Mission régionale d'autorité environnementale
PAYS DE LA LOIRE

AVIS DÉLIBÉRÉ
SUR LE PROJET D'IMPLANTATION
D'UNE CENTRALE PHOTOVOLTAÏQUE AU SOL
PORTÉ PAR TOTAL ÉNERGIES,
ET SUR LA MISE EN COMPATIBILITÉ
DU PLAN LOCAL D'URBANISME INTERCOMMUNAL (PLUI)
DE LA COMMUNE D'OMBRÉE D'ANJOU (49)

n° PDL-2022-6390

Parti d'aménagement retenu, étude d'impact version mars 2022, page 170

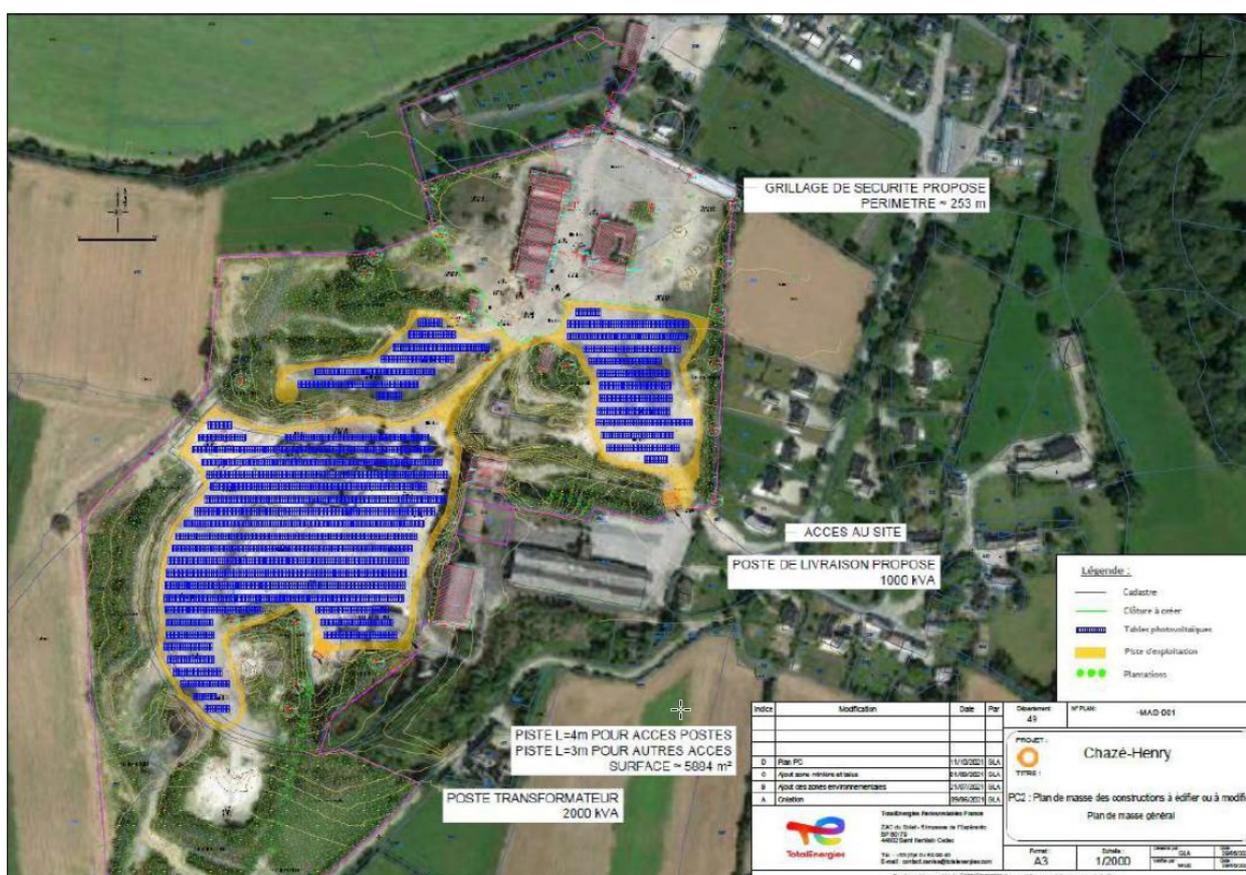
Le projet prévoit l'usage de la technologie au silicium monocristallin pour les panneaux photovoltaïques. Il se compose de 227 tables constituées chacune de 28 modules pour un total de 6 356 modules disposés sur structures fixes en aluminium. L'ancrage au sol est envisagé par plots autoportants, ou gabions. Le projet comporte également deux postes de transformation et un poste de livraison (15,6 m² +23,4 m²).

La hauteur des tables par rapport au sol sera comprise entre 80 cm et 2,44 m. La distance entre deux rangées sera quant à elle de 4,8 m. Les supports seront inclinés à 20° par rapport à l'horizontale (compromis entre la productivité et l'insertion paysagère). La surface totale des tables en projection au sol se porte à 16 085m².

Carte de synthèse des enjeux écologiques, source étude d'impact page 100

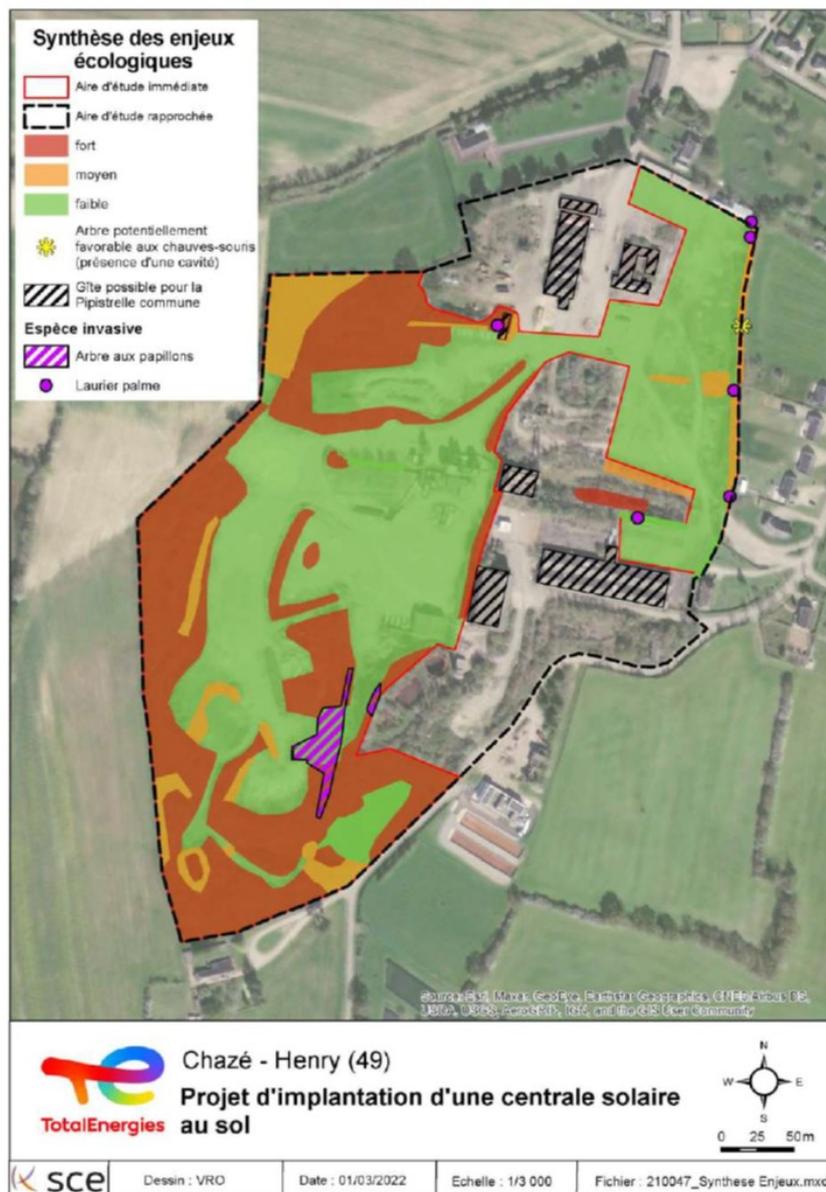
La pression d'inventaires apparaît satisfaisante, la carte synthétique des enjeux liés à la faune démontre que seuls les espaces de friche industrielle présentent un enjeu faible, le reste du secteur présente majoritairement des enjeux considérés comme forts.

Synthèse des mesures en faveur de la faune, étude d'impact, version mars 2022, page 206.

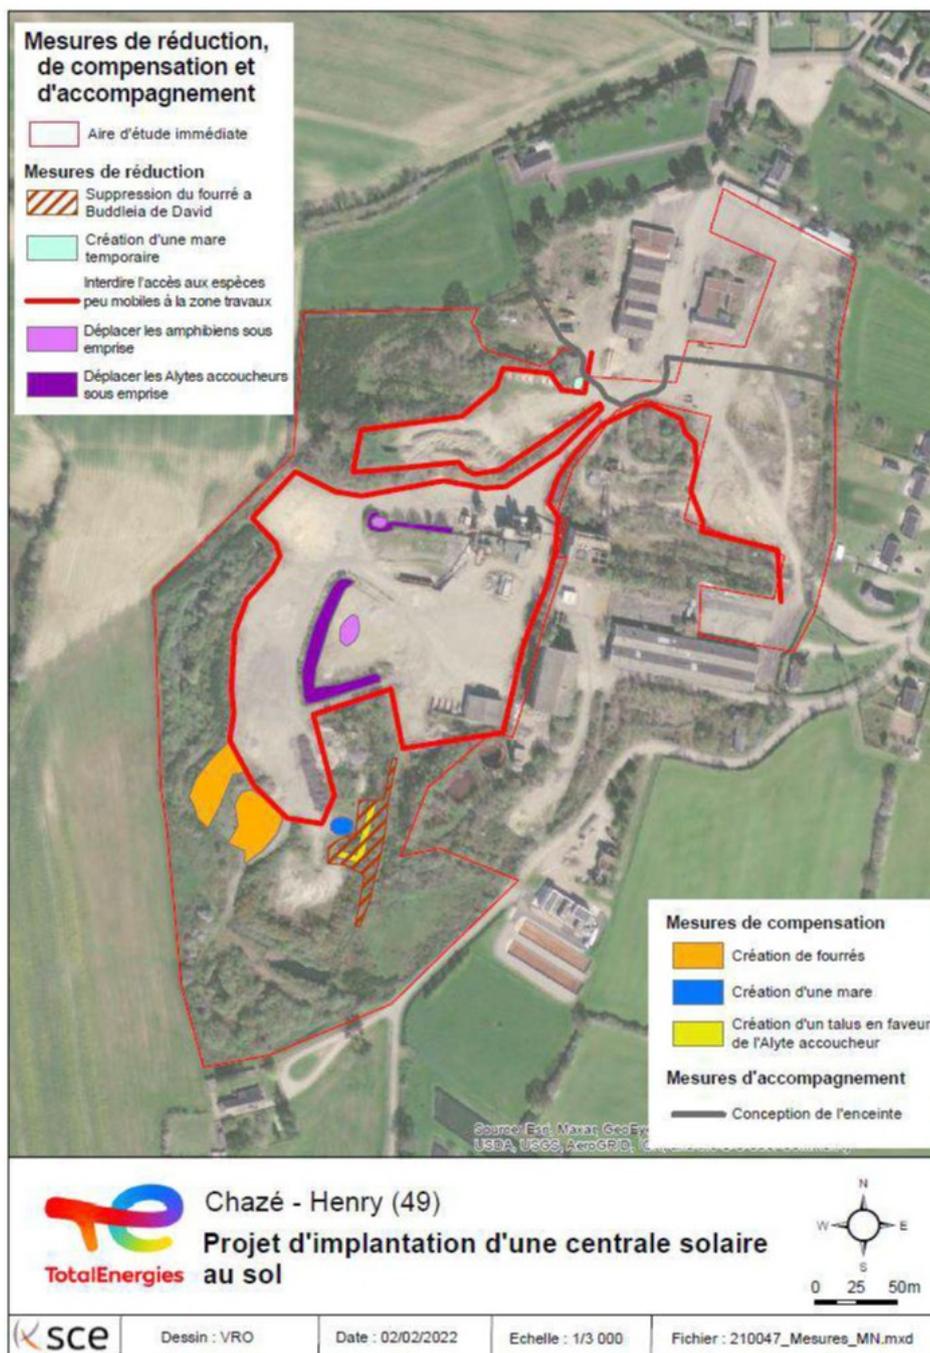
Pour les amphibiens et les reptiles peu mobiles (Orvet fragile notamment), il est prévu l'installation de 1 450 m de bâches empêchant l'accès au site. Le dossier ne précise cependant pas les modalités de déplacements des individus présents à l'intérieur de la zone de travaux avant mise en place des bâches.

Le phasage des mesures de réduction et de compensation a été reprecisé en réponse à l'avis du CSRPN et permet une meilleure prise en compte de la biologie des espèces. Cependant, l'absence de perte nette de biodiversité, voire le gain écologique attendu de ces mesures au regard des habitats détruits reste à mesurer.
